FAQ-Nummer – 24-006

Vorschrift: 24-15 Wärmetechnische Anlagen

Thema: Sicherheitsabstände und Wände hinter Feuerungsaggregaten

Baustoff RF1, dauerwärmebeständig Dicke $\geq 60\text{mm}$

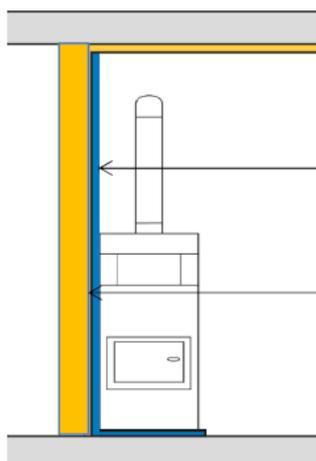
Die Brandschutzrichtlinie 24-15 „Wärmetechnische Anlagen“ macht in Ziffer 3.11 Absatz 5 folgende Aussage: Die Sicherheitsabstände gelten auch zu Bauteilen aus Baustoffen der RF1, die nicht dauerwärmebeständig oder die weniger als 60 mm dick sind.

Dürfen demnach Feuerungsaggregate direkt an Bauteile aus Baustoffen der RF1, die dauerwärmebeständig oder dicker als 60 mm sind angebaut werden?

Es ist mindestens der halbe Sicherheitsabstand einzuhalten (BSR 24-15 Ziffer 3.11 Abs. 6). Kleinere Abstände oder der direkte Anbau des Feuerungsaggregates sind nur mit einer Zustimmung des Systemhalters möglich. Weitergehende oder strengere Anforderungen seitens Systemhalter auf Leistungserklärungen (DoP) oder auf Einbauanleitungen sind einzuhalten und zusätzlich ist die untenstehende Skizze zu beachten.

Der Anbau der Feuerungsanlage ist nur mit einer Zustimmung des Systemhalters der Feuerungsanlage möglich. Die brennbare Wandkonstruktion darf bei bestimmungsgemäsem Betrieb der Feuerungsanlage eine Temperatur von nicht mehr als 85°C aufweisen. Sollte diese Temperatur überschritten werden, müssen die Sicherheitsabstände eingehalten werden.
